改善箇所説明図

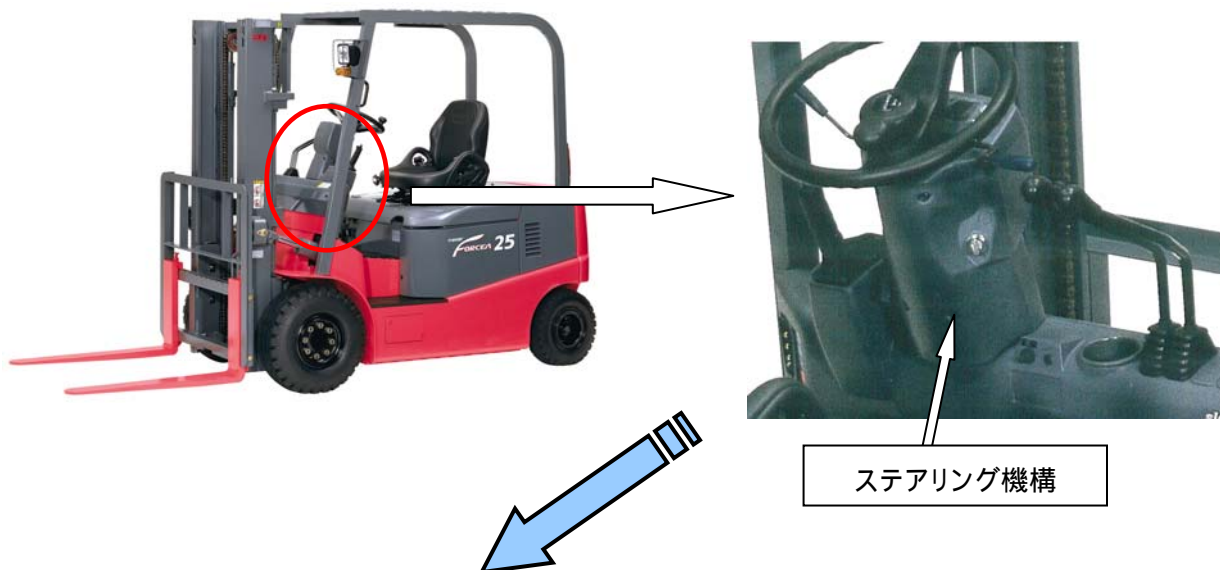
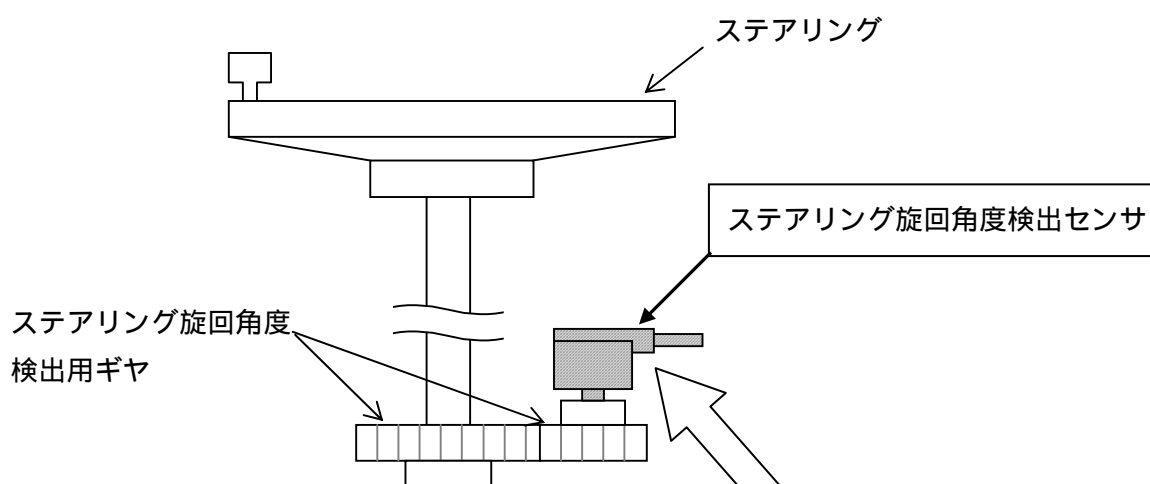
基準不適合発生箇所

ステアリングのノブ位置と車輪回転角度のずれを補正するステアリング旋回角度の検出センサに異品を組み付けたため、フレームからのノイズをパルス信号として誤認識することがある。そのため、ノブ位置と車輪の回転角度がずれていないのにずれているものと判断し、操舵輪を動かすことがあり、最悪の場合、確実なステアリング操作ができなくなるおそれがある。

改善の内容

全車両、センサを正規品に交換する。
